Modulo per la presentazione delle osservazioni per i piani/programmi/progetti sottoposti a procedimenti di valutazione ambientale di competenza statale

ID: Codice procedura (ID_VIP/ID_MATTM): 12691

“Progetto di un impianto eolico denominato "Pitigliano" ubicato nei comuni di Pitigliano (GR) e Sorano (GR) costituito da 20 (venti) aerogeneratori di potenza nominale 7,0 MW per un totale di 140,0 MW con relative opere connesse ed infrastrutture indispensabili”

Immagine 3. Cumulo di una parte di impianti eolici, fotovoltaici e geotermici industriali in progettazione ed esistenti intorno all’eolico industriale “Pitigliano”.

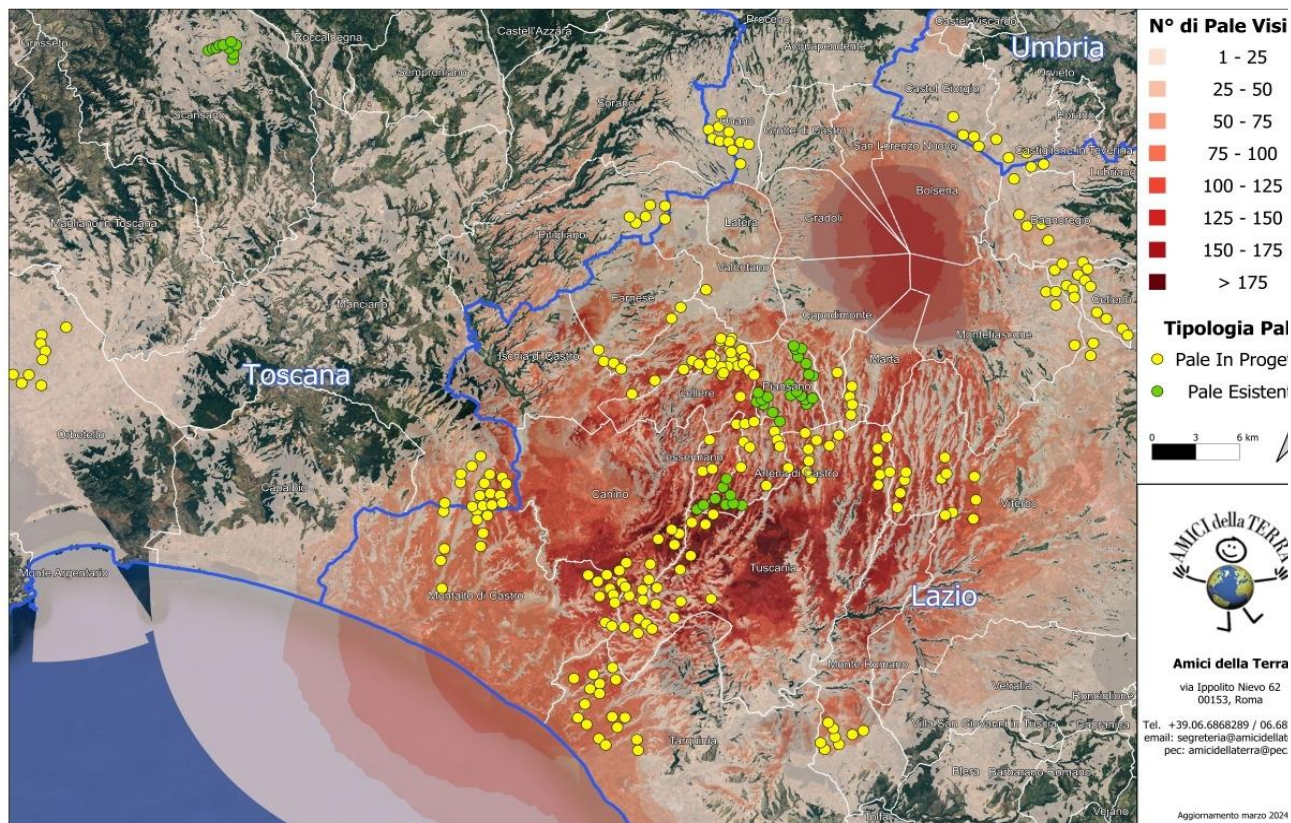
Beni Culturali “*Ambito paesaggistico, geologico e geomorfologico dell’orlo della caldera di Latera ...*” Non vengono nemmeno citati gli impianti eolici in progetto al MASE, il “Rempillo” (6 aerogeneratori) e un altro in verifica amministrativa di 14 aerogeneratori e 72, 6 MW. Ad oggi nei territori di Pitigliano, Sorano e in quello limitrofo potenzialmente potrebbero essere insediati 40 aerogeneratori alti 200 metri e larghi 170. Ma la proponente non cita neanche altri impianti che creerebbero il cumulo e quindi maggiore impatto. Infatti, sul territorio della “Città del Tufo” (Sorano e Pitigliano) impatterebbero anche l’impianto eolico “Montarzo” di Onano con 13 aerogeneratori con le dimensioni ricordate, l’altro eolico industriale nel territorio di Valentano con sette aerogeneratori (stesse dimensioni), gli impianti di Farnese con un minieolico di 3 Torri alte 60 metri già installate in località Poggio del Crognolo e l’impianto eolico industriale “Vallerosa” (7 aerogeneratori alti 200 metri e larghi 158 metri) in procedura VIA presso la Regione Lazio. Inoltre, altri impianti del minieolico già presenti a Valentano, Cellere e Piansano e due progetti eolici industriali con le stesse dimensioni (200 m x 170 m) nel Comune di Ischia di Castro. La valutazione del cumulo non prende neanche in considerazione gli impianti industriali di fotovoltaico e agrivoltaico in progetto a Farnese, Valentano, Ischia di Castro, Cellere. L’impianto geotermico in procedura Via al MASE, progettato nella Caldera di Latera. Quindi è stata effettuata una valutazione del potenziale impatto cumulativo non veritiera a dispetto di quanto affermato dalla proponente che sostiene di aver preso in considerazione uno spazio di 10 km intorno al suo impianto per gli impatti che si creerebbero.

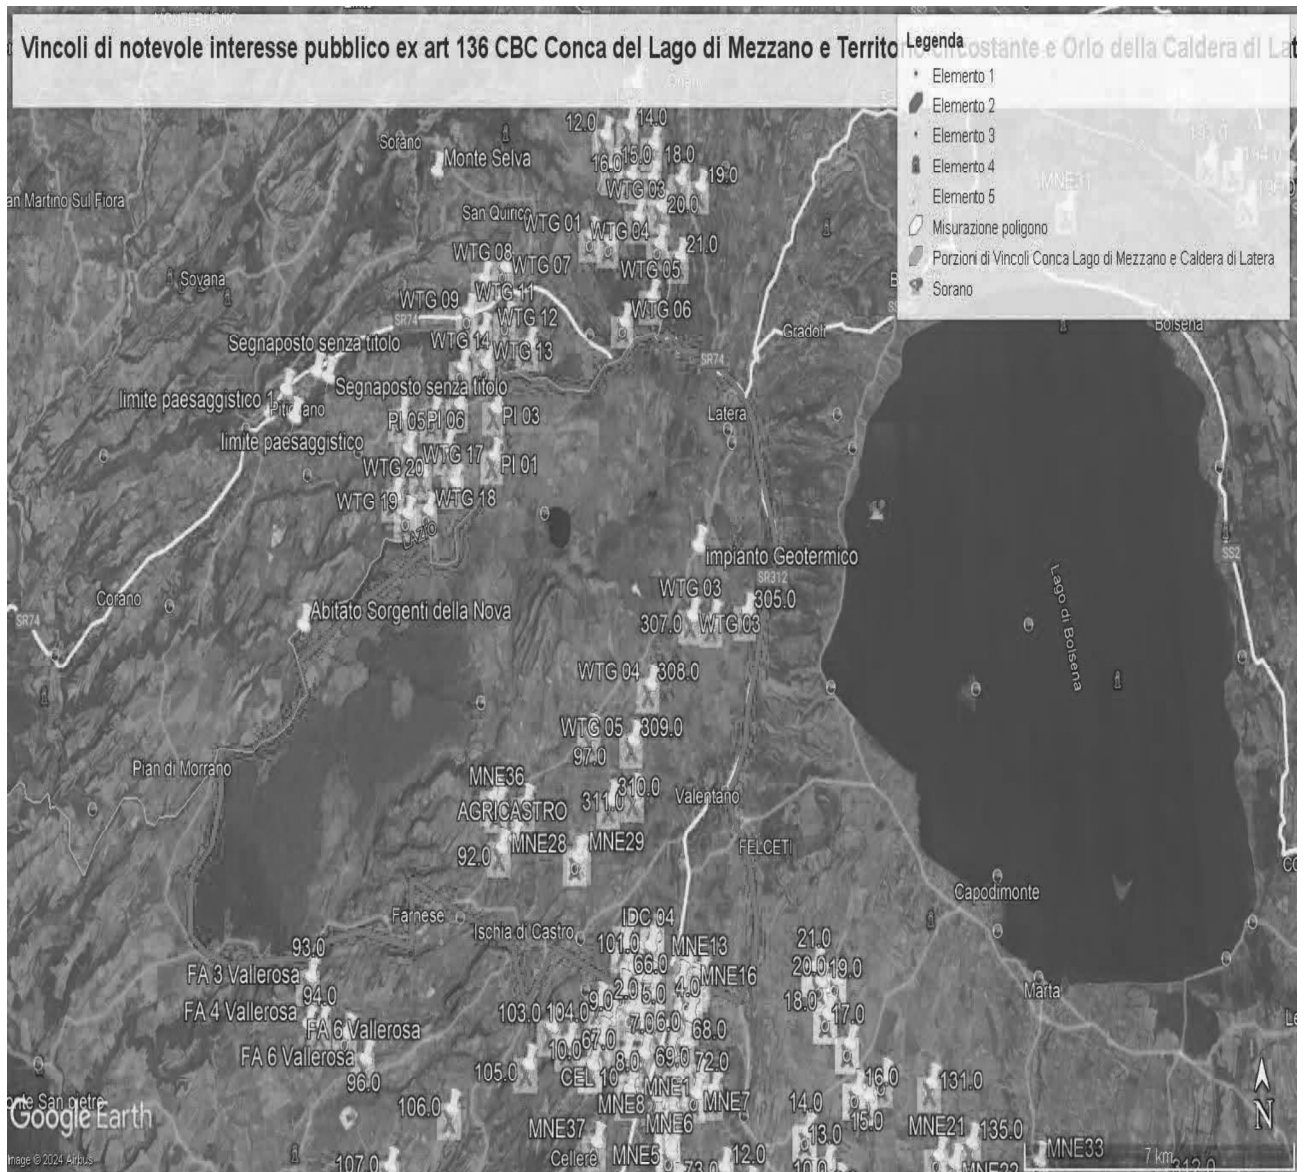
Al contrario si evidenzia che l'impianto eolico industriale citato non solo ricadrebbe con tutti e 20 gli aerogeneratori all'interno delle fasce di rispetto di 3 km di due vincoli paesaggistici di notevole interesse pubblico esistenti nella Regione Lazio e con una parte di essi nel vincolo paesaggistico del Centro abitato di Sorano (GR) quindi in aree non idonee all'installazione di impianti di energia rinnovabile. Addirittura, alcuni aerogeneratori sarebbero ubicati a poche centinaia di metri dai perimetri dei due vincoli paesaggistici laziali ex art 136 del CBC.

Come è illustrato nell'immagine si ribadisce che l'impianto industriale "Pitigliano" ricade completamente all'interno delle fasce di rispetto dei due vincoli di notevole

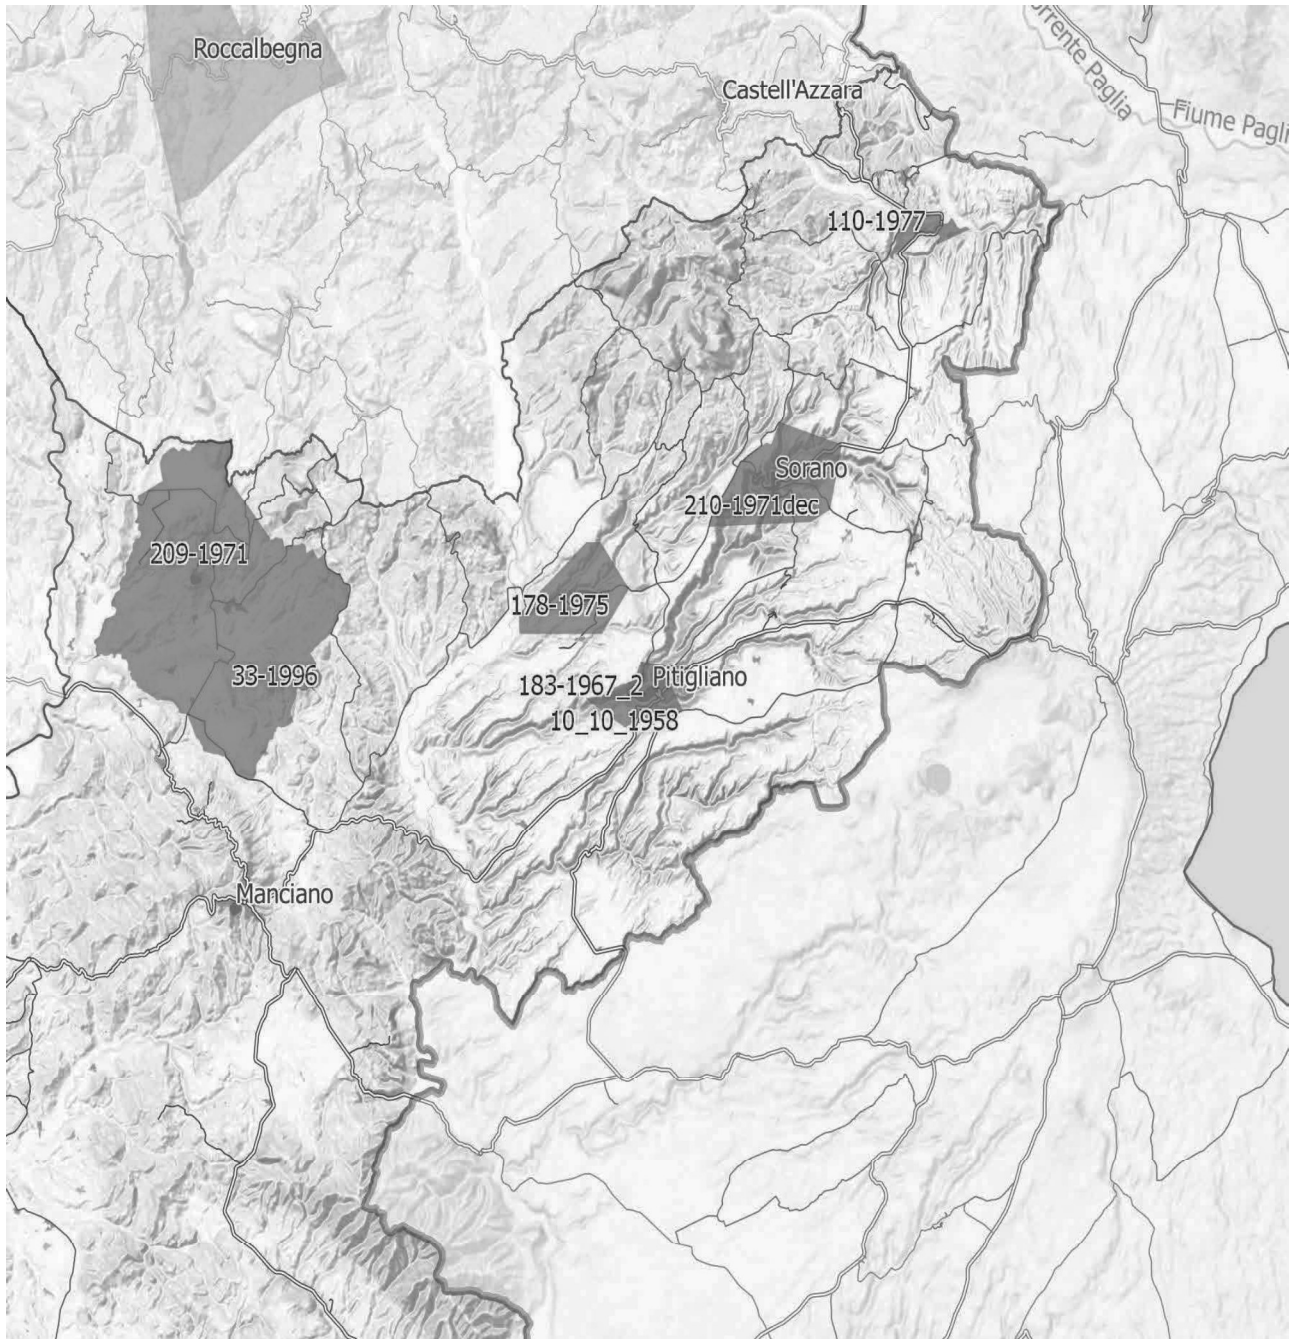
Inoltre, come sostiene la Proponente parte dell'impianto si verrebbe a trovare a 3,5 km dal centro abitato di Sorano. Infatti, tre degli aerogeneratori WTG 08, 09, 10 sono addirittura all'interno delle fasce di rispetto dei 3 km del suo vincolo paesaggistico di notevole interesse pubblico ex art 136 del CBC. Si evidenzia che così si crea

IMMAGINE n 5. Mappa eolici elaborata dall'Associazione Amici della Terra. La mappa evidenzia il cumulo degli impianti tra Lazio e Toscana.

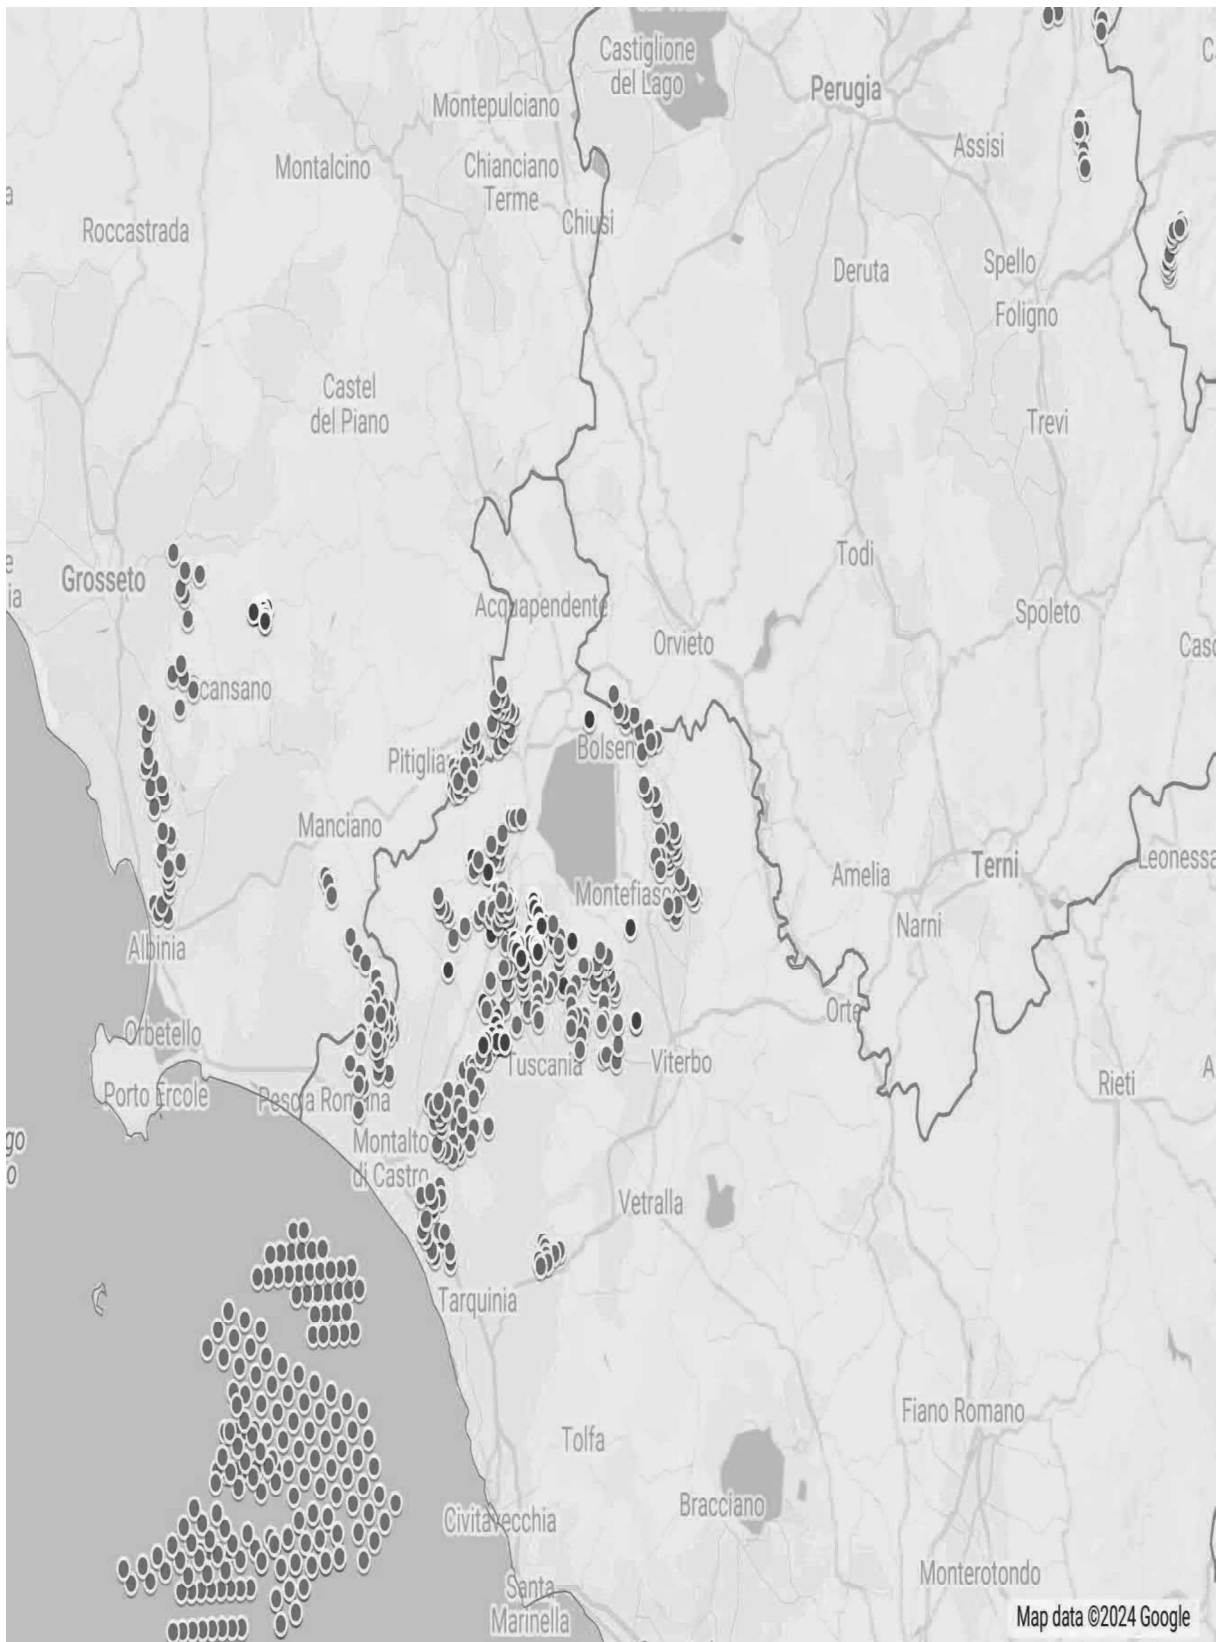
Riguardo al cumulo degli impianti FER, le mappe prodotte dalla proponente riguardano, come già evidenziato, soltanto una parte molto piccola degli impianti FER dell'area intermedia e vasta e in particolare di quelli eolici che contribuiscono a creare un notevole cumulo e la saturazione del territorio tosco laziale. Riguardo al cumulo dei soli impianti eolici si riporta la mappa dell'intervisibilità degli impianti eolici elaborata dall'Associazione nazionale “Amici della Terra”.
